OF. ORD. N°3294/2020

MAT.: Remite pronunciamiento respecto a solicitud de análisis de información de antecedentes presentados por la Unidad Fiscalizable "Minera Florida" en respuesta a Acta de inspección ambiental, de fecha 20 de octubre de 2020.

REPORTE TECNICO

ANALISIS DE INFORMACION

5.- Tranque 1, similar a perfil 1 de AutoCAD:

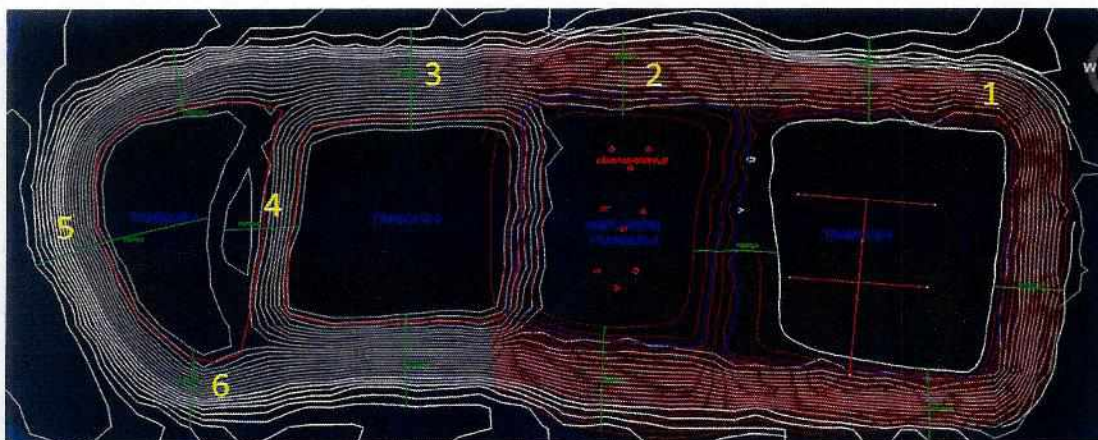
El Tranque de relaves N° 1, de acuerdo al cálculo efectuado por parte del Servicio, cuenta con un ángulo de 40, 71° aproximadamente y de acuerdo a la información presentada por la empresa presenta un ángulo de 24°.

Debido a que los datos calculados por el Servicio y la información entregada por la empresa presenta algunas diferencias, en el marco de su competencia, este Servicio solicitará información complementaria a la empresa respecto a la estabilidad de taludes y además coordinará y realizará una Fiscalización específica enfocada en la estabilidad física de los tranques de relaves de antigua data, como es el caso del tranque de relaves N° 1. Los resultados obtenidos serán enviados a la SMA para conocimiento, considerando que esta instalación no cuenta con RCA asociada.

a) Tranque 4

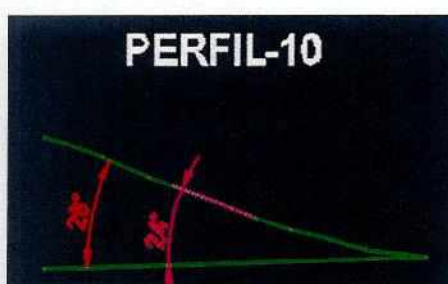
7.- Respecto a los ángulos externos de los tranques de relave N° 4 y ampliación N° 4, los ángulos medidos corresponden a 22, 62° y 18, 66° respectivamente. El ángulo de estabilidad para el depósito de acuerdo con lo señalado en la RCA, correspondía a 23, 6°, por lo tanto, el ángulo que presentan hoy ambos depósitos es menor a lo comprometido, lo que se considera que genera mayor estabilidad al depósito.

c) Tranque 3

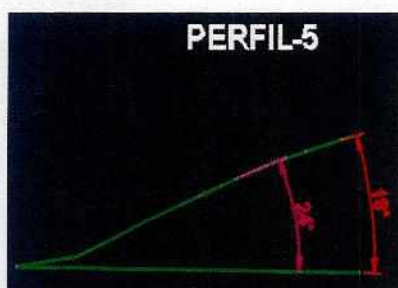
En el caso del tranque de relaves N° 3, de acuerdo a lo descrito en el proyecto presentado para la aprobación ante el Servicio, se señala que el ángulo β límite tendría un valor de 37°, existiendo al día de hoy un ángulo menor lo cual entrega estabilidad al depósito.
